**Avis de la Mission Régionale d'Autorité environnementale
Nouvelle-Aquitaine relatif au
projet de centrale solaire des Chaumes et de mise en compatibilité
du PLU de Montpon-Ménestérol (24)**

n°MRAe 2023APNA32

dossier P-2023-13516

Localisation du projet : Commune de Montpon-Ménestérol (24)
Maître(s) d'ouvrage(s) : Société VALECO
Avis émis à la demande de l'Autorité décisionnaire : Préfet de la Dordogne
En date du : 13 décembre 2022
Dans le cadre de la procédure d'autorisation : Permis de construire et mise en compatibilité PLU
L'Agence régionale de santé et le préfet de département au titre de ses attributions dans le domaine de l'environnement ayant été consultés.

Figure 1: Plan masse du projet - extrait étude d'impact page 12

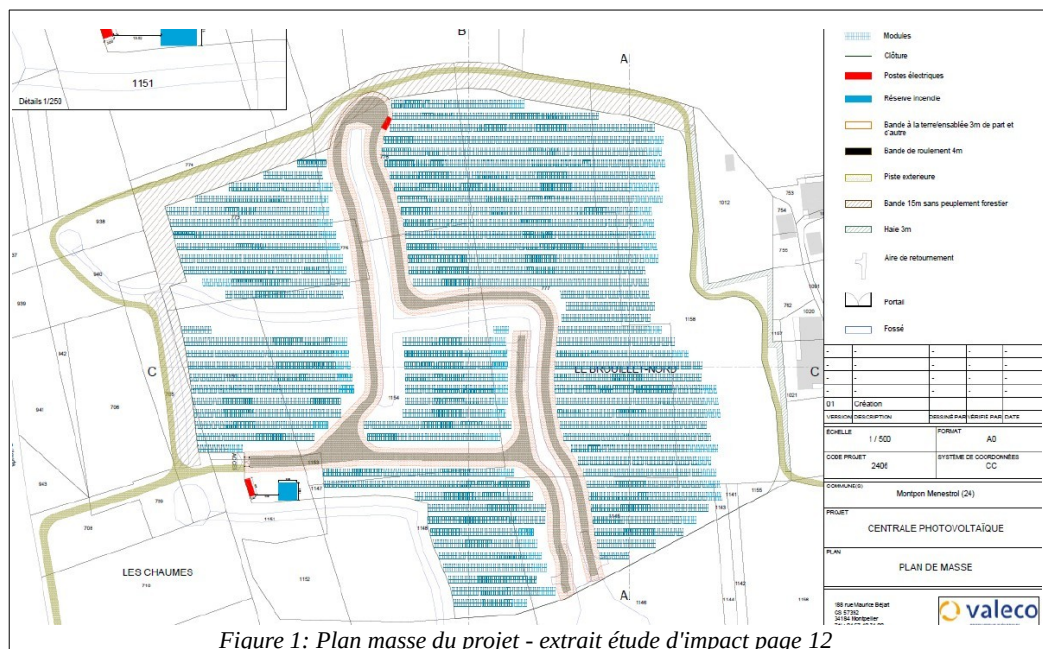
La MRAe note des discordances concernant la description du projet entre l'étude d'impact (plan masse en page 29 de l'étude d'impact, dans sa version fin 2021) et le dossier de déclaration de projet (plan masse en page 50 ayant évolué en 2022 suite aux prescriptions des services de défense incendie). **La MRAe recommande de clarifier ce point dans l'étude d'impact, en y intégrant le plan masse le plus récent et en présentant une analyse des incidences environnementales liées à ces évolutions.**

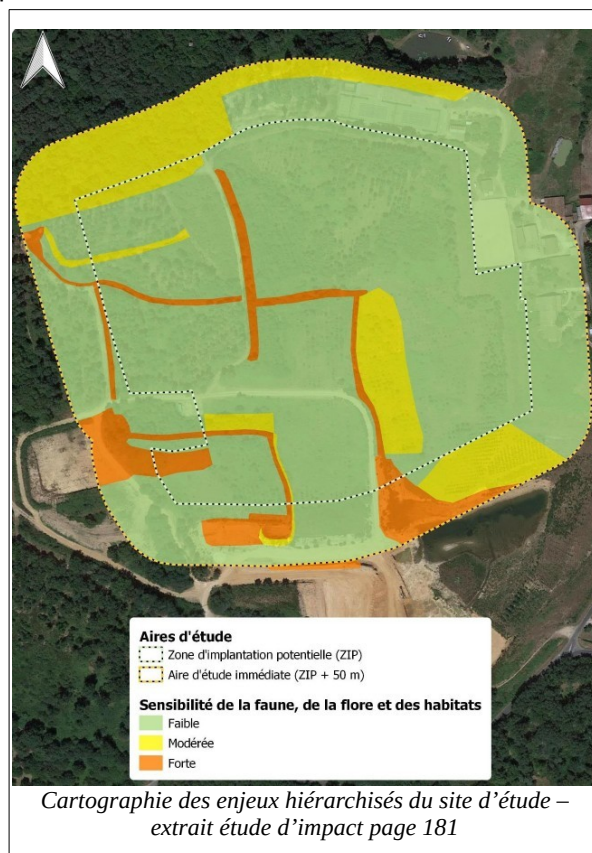
La cartographie des habitats naturels figurant en page 114 de l'étude d'impact met toutefois en évidence la présence de « plantations de pins maritimes et prairies humides » à l'est de l'emprise, et de « plantations de pins maritimes et landes atlantiques » à l'ouest qui ne sont pas considérées comme zone humide dans l'étude alors que les habitats des landes atlantiques et des prairies humides sont des **habitats caractéristiques de zones humides** selon l'arrêté du 24 juin 2008.

Par ailleurs, les 16 sondages pédologiques ont été réalisés à faible profondeur (14 inférieurs ou égal à 50 cm selon le tableau en pages 126 et suivantes de l'étude d'impact, et 6 inférieurs à 25 cm), alors que l'arrêté du 24 juin 2008 prescrit des sondages d'une profondeur de l'ordre de 1,20 m si possible. Certains de ces sondages ont été considérés comme humides dans ce même tableau, mais sans pour autant être pris en

compte comme caractéristiques de zones humides. **La MRAe recommande au porteur de projet de justifier ces points et de revoir en conséquence les conclusions du diagnostic des zones humides.**

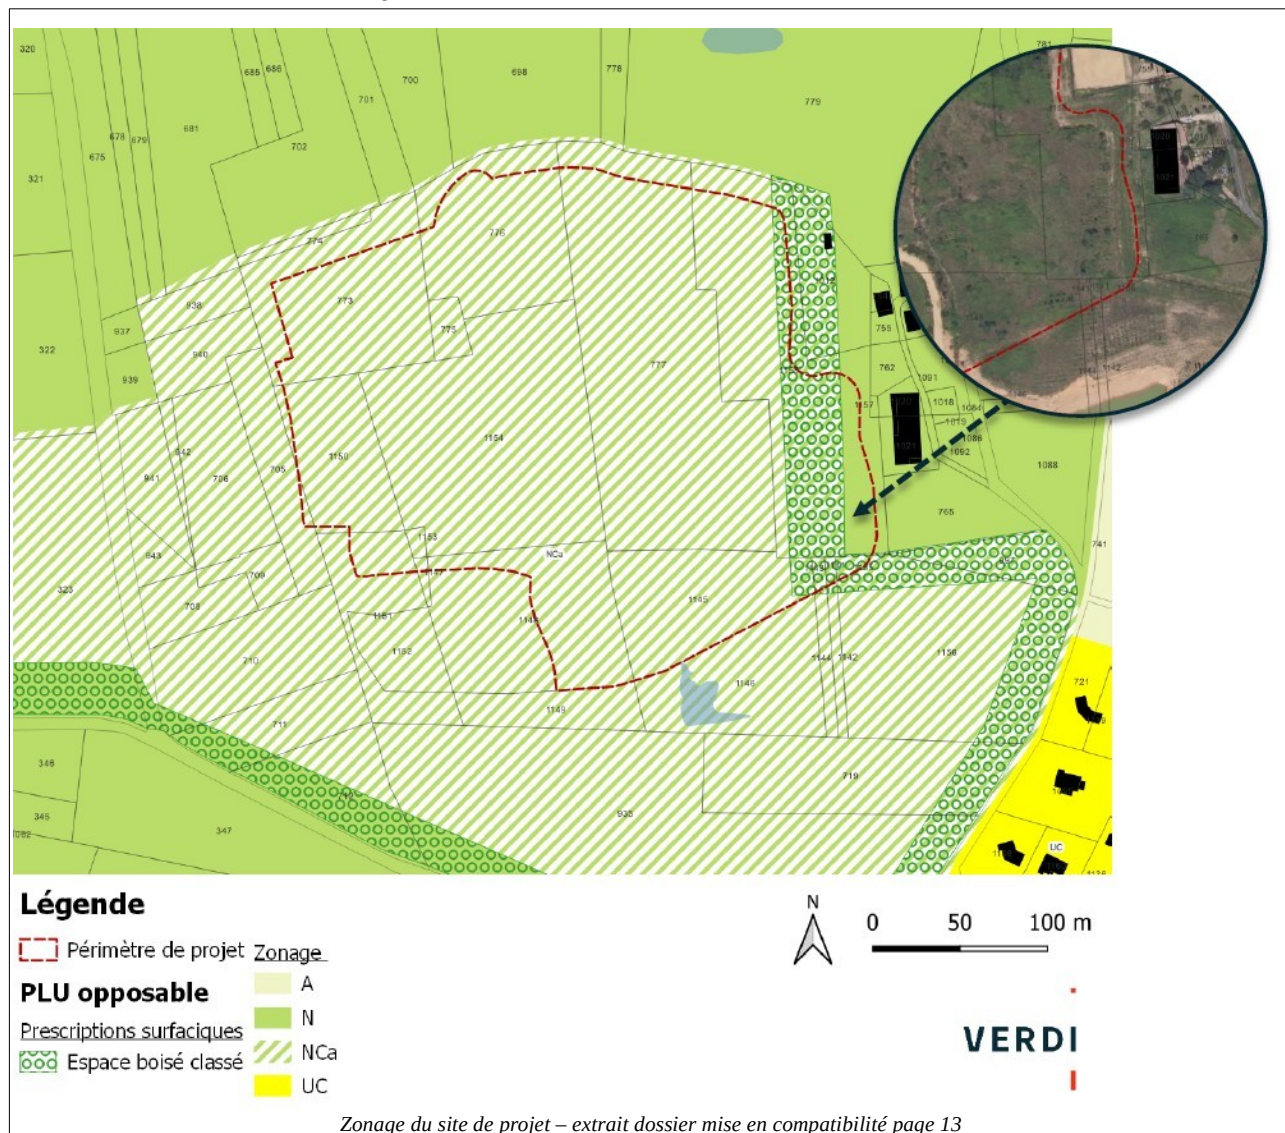
La MRAe recommande de compléter le dossier par la présentation des raisons ayant conduit à classer en EBC les secteurs à l'est du projet (qualité des boisements, retrait ou masque visuel vis-à-vis des zones d'habitat à l'est).

En l'état, le projet de centrale photovoltaïque n'est pas compatible avec le règlement graphique du PLU.

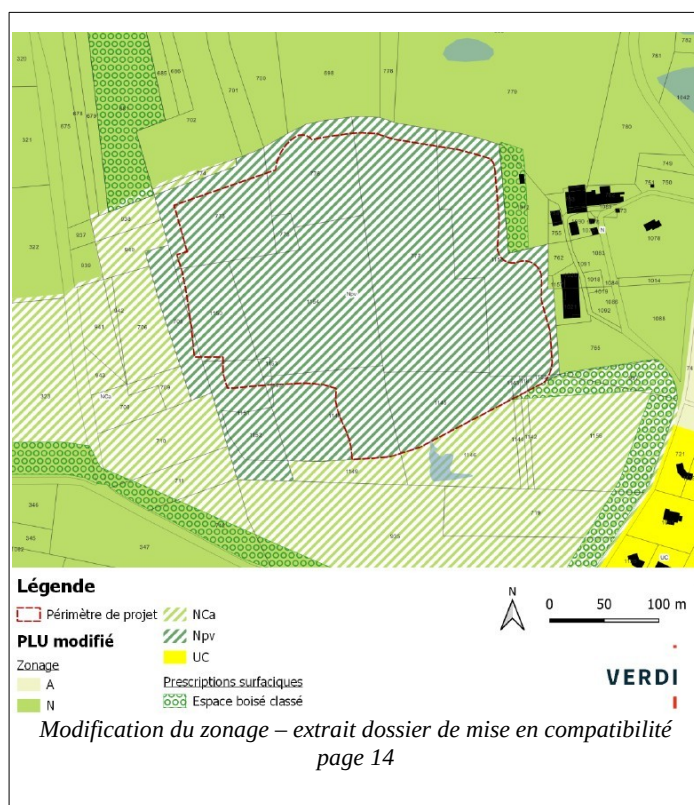
Le projet prévoit la mise en compatibilité du PLU par la création d'un secteur Npv permettant d'autoriser le projet. La MRAe relève que secteur sud-ouest, situé en dehors de la zone d'implantation des panneaux photovoltaïques, est classé dans la zone Npv alors que des sensibilités fortes des milieux naturels ont été identifiées et ne sont pas protégées réglementairement dans le PLU.

La MRAe recommande de justifier les raisons pour lesquelles le périmètre classé en zone Npv s'étend au-delà du périmètre de projet en couvrant des secteurs de milieux naturels sensibles.
